Καθορισμός θέσεων περιπτέρων

Από το Πρακτικό της υπ' αριθ. 40/15.10.2025 τακτικής συνεδρίασης
της Δημοτικής Επιτροπής Βριλησίων
Αριθμός Απόφασης **266/2025**
Π ε ρ ί λ η ψ η

Καθορισμός θέσεων περιπτέρων

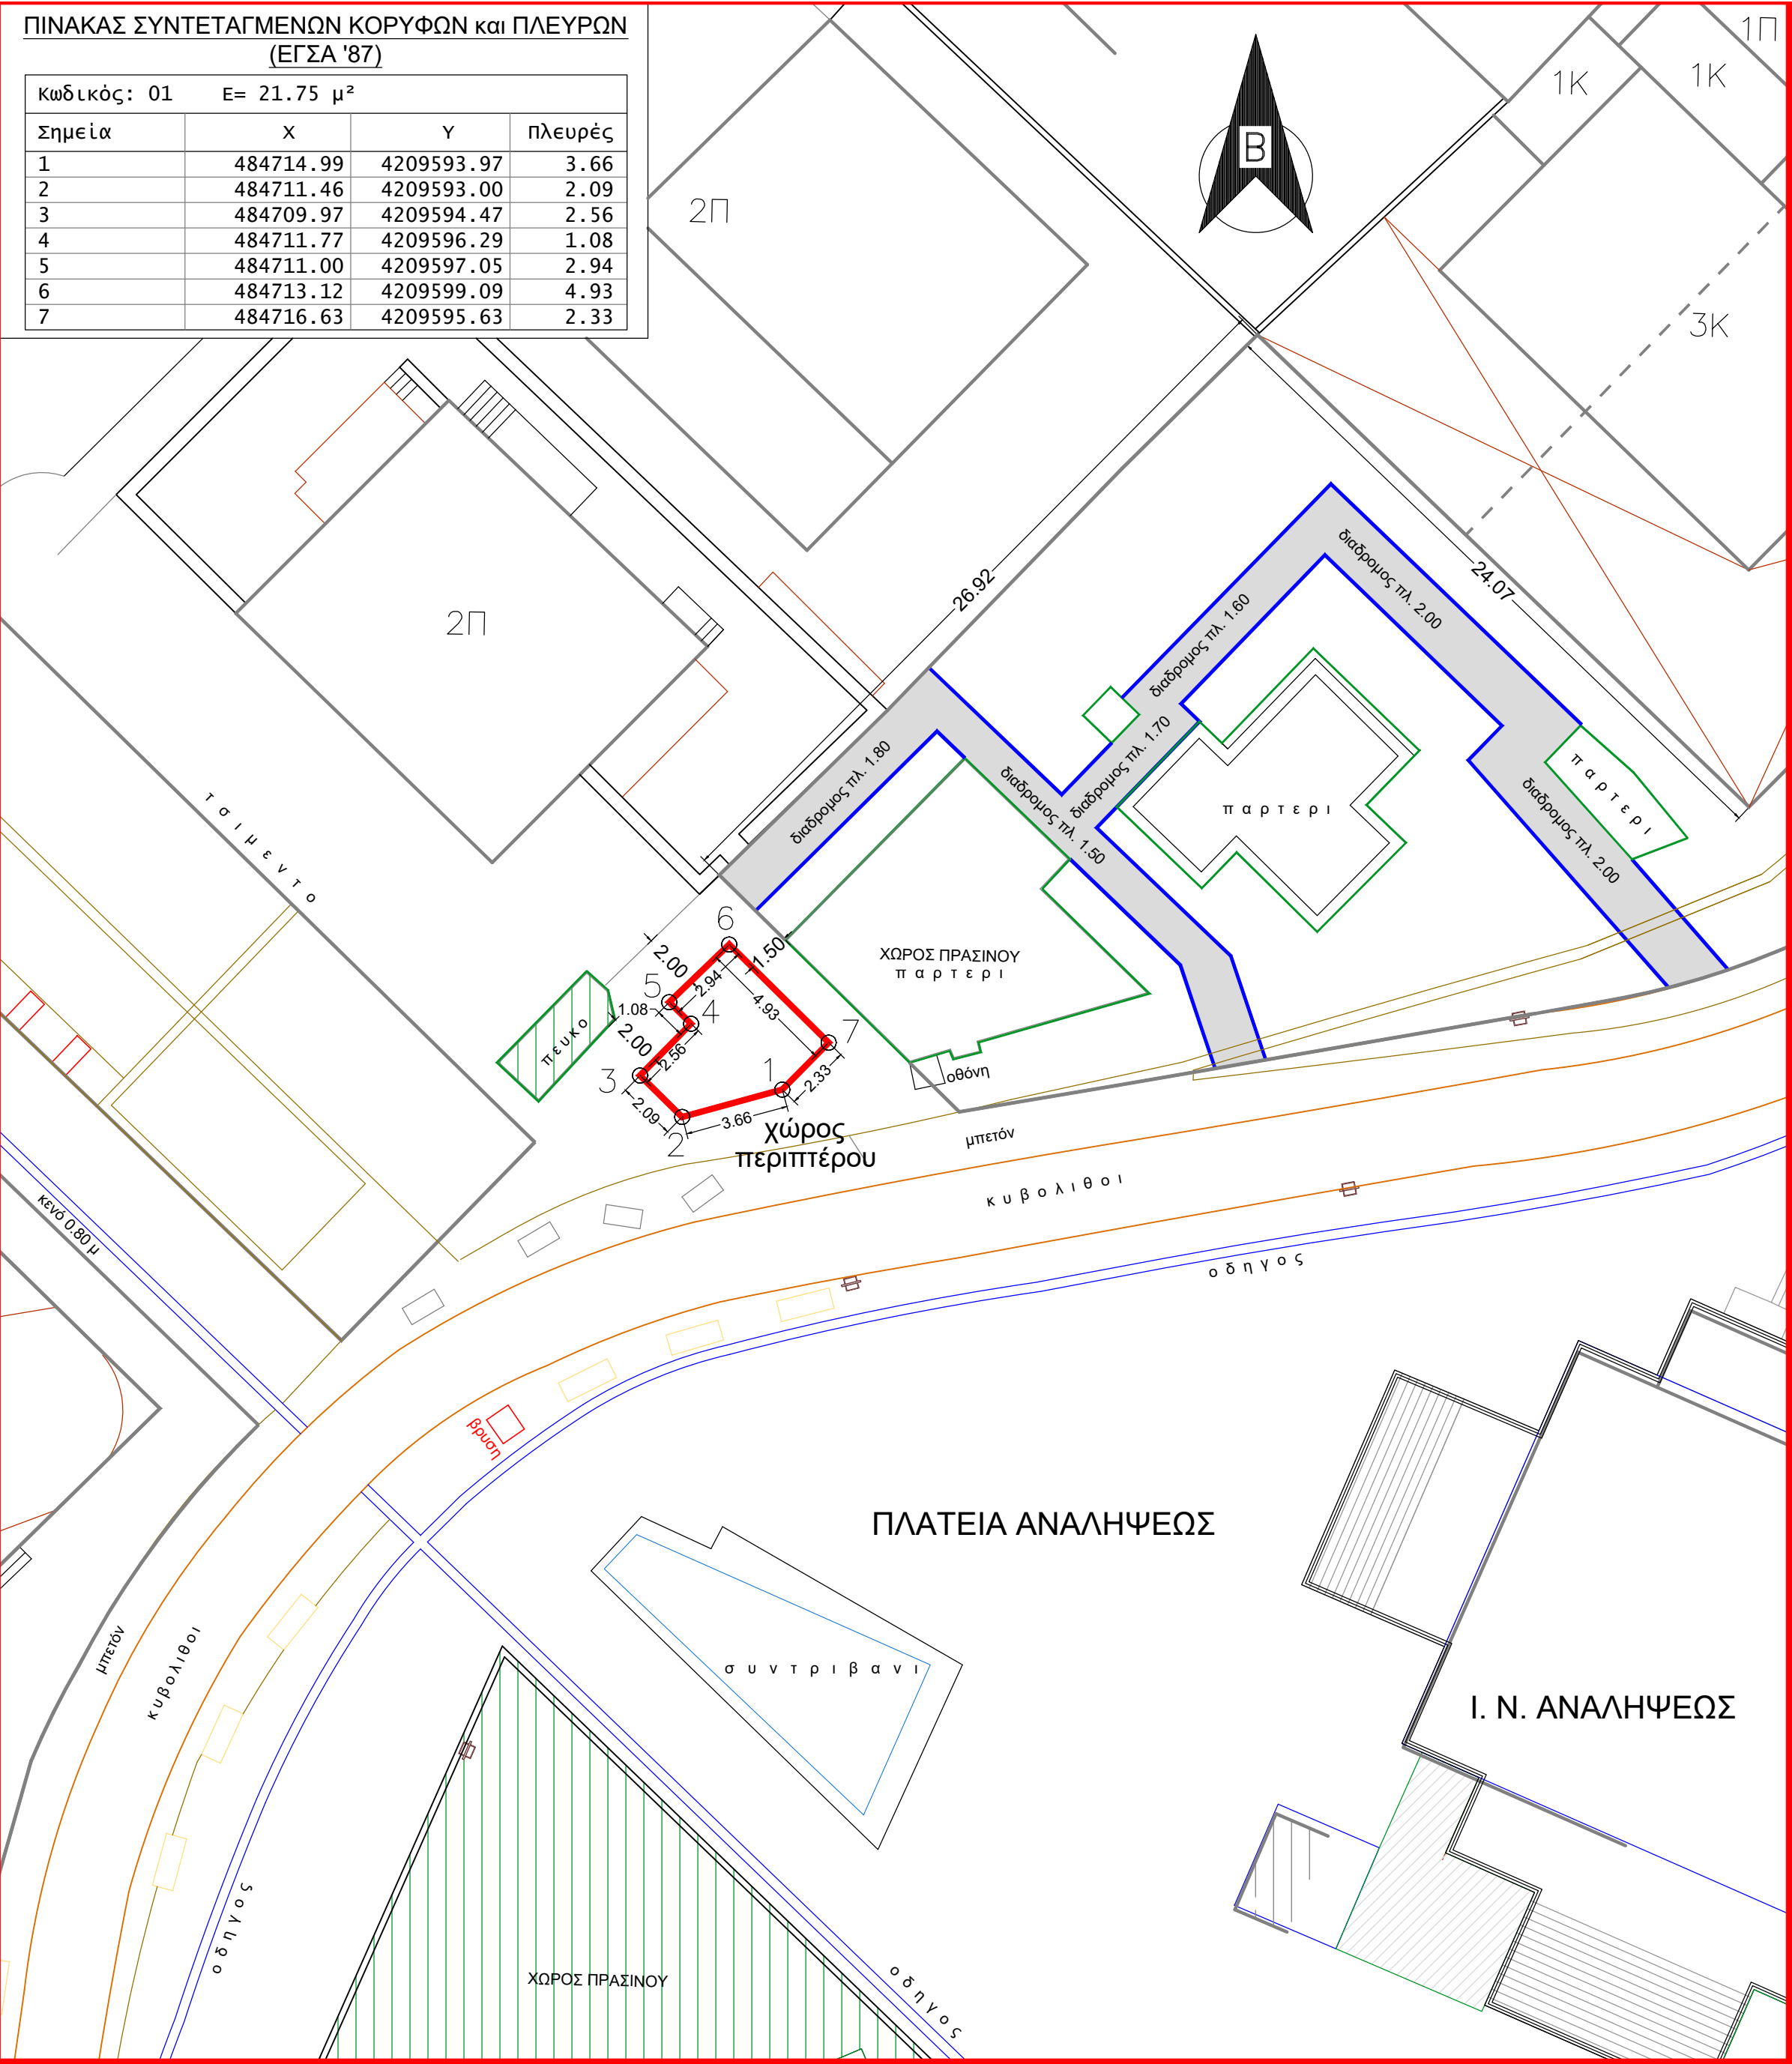
1. Περίπτερο **ΠΛΑΤΕΙΑ ΑΝΑΛΗΨΕΩΣ** (βόρεια πλευράς πλατείας: γνωμοδοτεί υπέρ της διατήρησής του με τροποποιήσεις ως προς το περίγραμμα του χώρου ως εμφανίζονται στο σχετικό τοπογραφικό διάγραμμα που επισυνάπτεται.
2. Περίπτερο **ΠΛΑΤΕΙΑ ΕΛΕΥΘΕΡΙΑΣ** (Λ. Πεντέλης και Ομήρου): γνωμοδοτεί υπέρ της διατήρησής του με τροποποιήσεις ως προς το περίγραμμα του χώρου ως εμφανίζονται στο σχετικό τοπογραφικό διάγραμμα που επισυνάπτεται
3. Περίπτερο **Λ. ΠΕΝΤΕΛΗΣ και ΠΑΡΝΗΘΟΣ**: γνωμοδοτεί υπέρ της κατάργησης της θέσης λόγω μη επαρκούς χώρου για την εγκατάστασή του

1. Σχετικά με τη διατήρηση του περιπτερού στην Πλατεία Αναλήψεως γνωμοδοτεί υπέρ αυτού
2. Σχετικά με τη διατήρηση του περιπτερού στην Πλατεία Ελευθερίας γνωμοδοτεί αρνητικά καθώς στο σημείο υπάρχει κίτρινη διαγράμμιση επί του οδοστρώματος και η διαγράμμιση πεζών οδηγεί στην πρόσοψη του περιπτερού. Ως εκ τούτου θα δυσχεραίνεται η ασφαλή διέλευση των πεζών και των λοιπών χρηστών με τη στάθμευση των οχημάτων

1. Περίπτερο **ΠΛΑΤΕΙΑ ΑΝΑΛΗΨΕΩΣ** (βόρεια πλευράς πλατείας): γνωμοδοτεί υπέρ της διατήρησής του με τροποποιήσεις ως προς το περίγραμμα του χώρου ως εμφανίζεται στο από

- Φεβρουάριο 2025 τοπογραφικό διάγραμμα με θέμα «Καθορισμός χώρου εγκατάστασης περιπτέρου» που εκπονήθηκε από την Τεχνική υπηρεσία του Δήμου Βριλησίων.

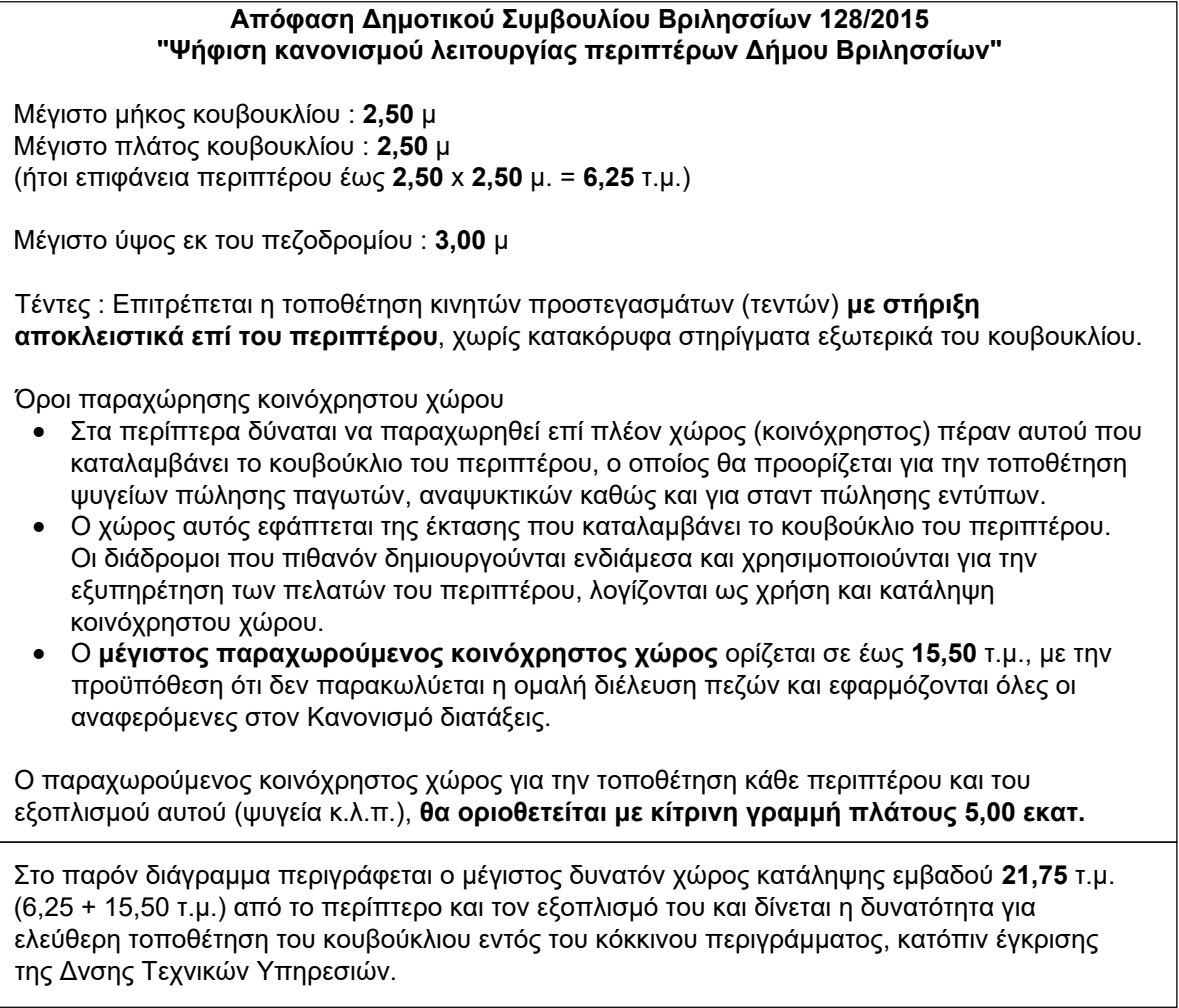
Σε συνέχεια της ανωτέρω απάντησης της Τροχαίας Αγίας Παρασκευής το τμήμα εσόδων του Δήμου Βριλησίων με το υπ' αριθμόν 13226/28-7-2025 έγγραφό του επανήλθε με νέο τοπογραφικό διάγραμμα, το οποίο εκπονήθηκε από την Τεχνική Υπηρεσία του Δήμου Βριλησίων τον Ιούλιο 2025, στο οποίο αποτυπώνεται νέα προτεινόμενη θέση περιπτερού στην οδό Ομήρου Ο.Τ. 68 Πλατεία Ελευθερίας και ζήτησε την γνωμοδότηση της Τροχαίας Αγίας Παρασκευής για αυτή τη θέση.

Η Τροχαία Αγίας Παρασκευής με το υπ' αριθμόν 1012/15/045-α/16-9-2025 έγγραφό της διαπίστωσε ότι η τοποθέτηση περιπτερού επί της οδού Ομήρου (Ο.Τ. 68 Πλατεία Ελευθερίας) δε δυσχεραίνει την ακώλυτη διέλευση των πεζών και ΑΜΕΑ, με την προϋπόθεση να μην παραβιαστούν οι διαστάσεις όπως αναφέρονται στο τοπογραφικό διάγραμμα. Όσον αφορά στην χρήση του κοινόχρηστου χώρου του περιπτερού συνηγορεί και κρίνει κατάλληλη αυτή με την προϋπόθεση ότι θα τηρηθούν και δε θα παραβιαστούν οι διατάξεις του άρθρου 1 του Ν.4093/2021 ως τροποποιήθηκε και ισχύει με το άρθρο 76 του Ν. 4257/2014, περί ομαλής κυκλοφορίας των πεζών και οχημάτων και της αποτροπής κυκλοφοριακών προβλημάτων.

2. Περίπτερο **ΠΛΑΤΕΙΑ ΕΛΕΥΘΕΡΙΑΣ** (Λ. Πεντέλης και Ομήρου): γνωμοδοτεί υπέρ της διατήρησής του με τροποποιήσεις ως προς το περίγραμμα του χώρου ως εμφανίζεται στο από Ιούλιο 2025 τοπογραφικό διάγραμμα με θέμα «Καθορισμός χώρου εγκατάστασης περιπτέρου» που εκπονήθηκε από την Τεχνική υπηρεσία του Δήμου Βριλησίων.

οδός Μακεδονίας
Ο.Τ.169, πλατεία "Αντώνη Τρίτση"

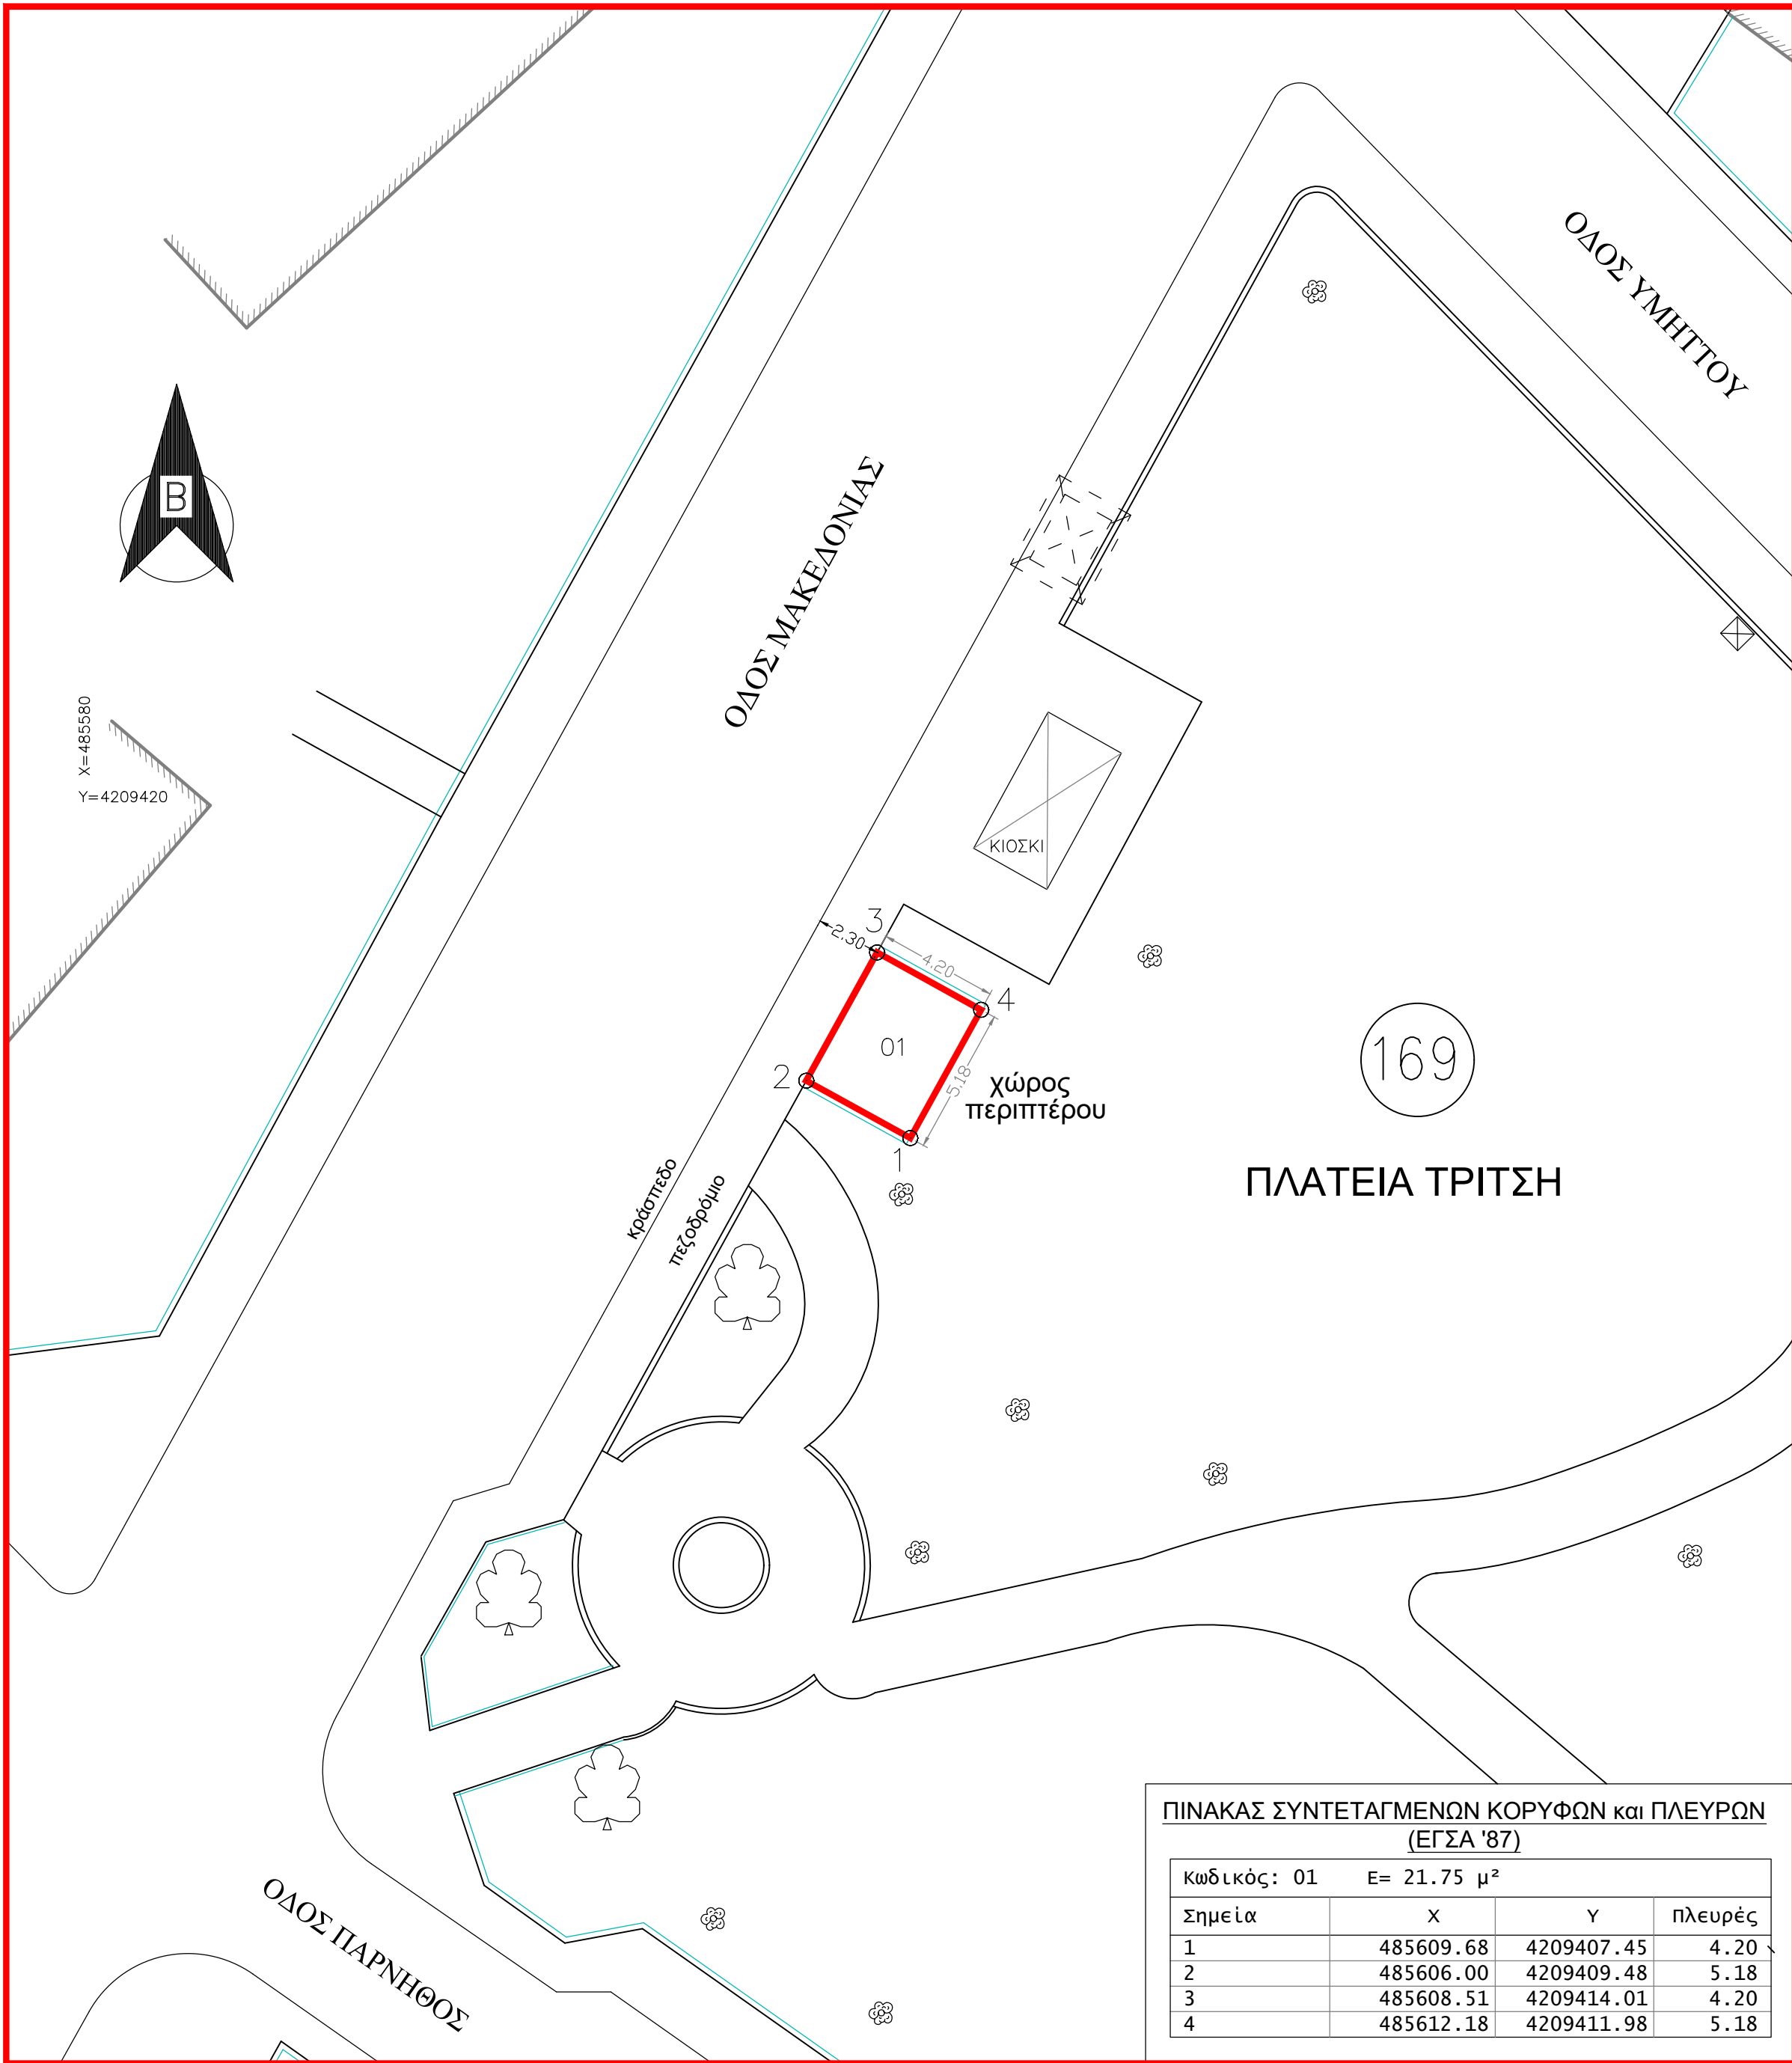
4. Περίπτερο **Λ. ΠΕΝΤΕΛΗΣ αρ. 128** (χώρος στάθμευσης My Market): γνωμοδοτεί υπέρ της κατάργησης της θέσης λόγω μη επαρκούς χώρου για την εγκατάστασή του
5. Θέση **ΠΛΑΤΕΙΑ ΤΡΙΤΣΗ** (οδός Μακεδονίας): γνωμοδοτεί υπέρ της ίδρυσης νέας θέσης περιπτερού εντός του περιγράμματος όπως αυτό εμφανίζεται στο σχετικό τοπογραφικό διάγραμμα που επισυνάπτεται
6. Θέση **ΠΑΡΚΟ ΜΑΡΙΑ ΚΑΛΛΑΣ** (Λ. Πεντέλης και Καλλιανίου): γνωμοδοτεί υπέρ της ίδρυσης νέας θέσης περιπτερού εντός του περιγράμματος όπως αυτό εμφανίζεται στο σχετικό τοπογραφικό διάγραμμα που επισυνάπτεται

5. Σχετικά με την ίδρυση νέας θέσης περιπτερού στην Πλατεία Τρίτση γνωμοδοτεί υπέρ αυτού με την προϋπόθεση να μην παραβιαστούν οι αναφερόμενες στο συνημμένο τοπογραφικό διάγραμμα

5. Θέση **ΠΛΑΤΕΙΑ ΤΡΙΤΣΗ** (οδός Μακεδονίας): γνωμοδοτεί υπέρ της ίδρυσης νέας θέσης περιπτέρου εντός του περιγράμματος ως εμφανίζεται στο από Φεβρουάριο 2025 τοπογραφικό διάγραμμα με θέμα «Καθορισμός χώρου εγκατάστασης περιπτέρου» που εκπονήθηκε από την Τεχνική υπηρεσία του Δήμου Βριλησίων.
